Avis
sur le projet de parc éolien à Epizon (52)
"Éole de la Joux"

n°MRAe 2019APGE94

Nom du pétitionnaire	Société "Éole de la Joux" filiale de la société Calyce Développement
Commune	Epizon
Département	Haute-Marne (52)
Objet de la demande	Demande d'autorisation unique d'exploiter un parc éolien composé de 7 aérogénérateurs
Date de saisine de l'Autorité Environnementale	07/08/2019

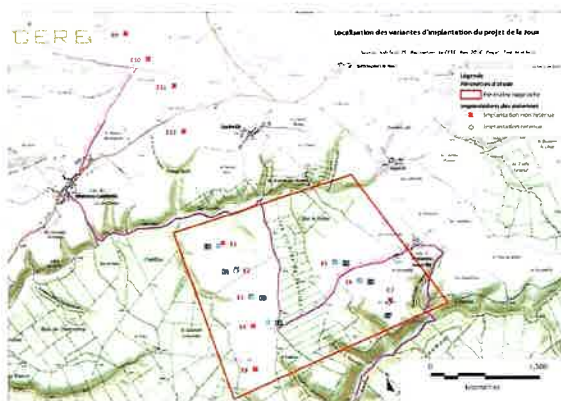
Les éoliennes 8 à 12 ont été supprimées du projet, toutes les autres ont été déplacées pour les éloigner autant que possible des boisements et limiter leurs effets. Seules 3 éoliennes restent implantées à moins de 200 m de lisières.

Sous réserve des éléments de réponse apportés à la recommandation précédente, l'Ae considère que la recherche de variantes alternatives du projet a été menée à son terme.

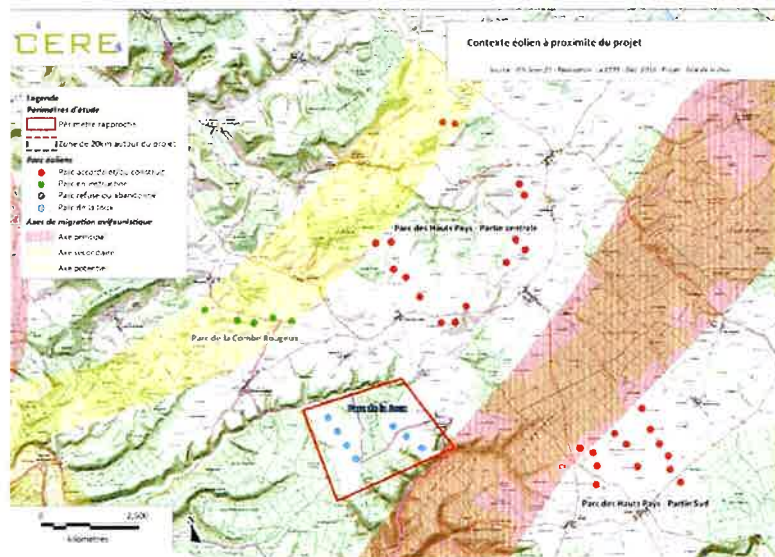
Comme indiqué au paragraphe 2.2, 3 éoliennes sont proposées avec une implantation à moins de 200 m des lisières de forêt, alors que le SRE préconise de respecter cette distance minimale. L'exploitant prévoit, en compensation, un bridage préventif de mars à octobre pendant toute la période nocturne ainsi qu'un suivi de l'impact de son parc sur l'avifaune et les chiroptères.

L'Autorité environnementale regrette que l'implantation du parc éolien soit si proche des espaces naturels boisés, propices aux espèces naturelles telles que les chiroptères. Elle constate que le dossier montre que l'exploitant a pris en compte cette problématique de manière sérieuse, mais s'interroge sur l'effet réel des mesures de réduction quant à la préservation de ces espèces.

- **de développer le suivi comportemental et de la mortalité des oiseaux et des chauves-souris, afin de s'assurer de l'efficacité du plan de fonctionnement et de bridage mis en place et au besoin, de le renforcer ;**

- **de choisir un modèle d'aérogénérateur offrant le plus grand passage libre sous les pales, afin de minimiser le risque d'impact sur les passereaux et les chiroptères ;**
- **concernant les zones boisées situées à moins de 200 m des éoliennes, d'étudier les possibilités d'améliorer la fonctionnalité du milieu pour les chiroptères dans les espaces plus éloignés des éoliennes, par exemple en constituant des corridors biologiques par l'implantation de haies.**
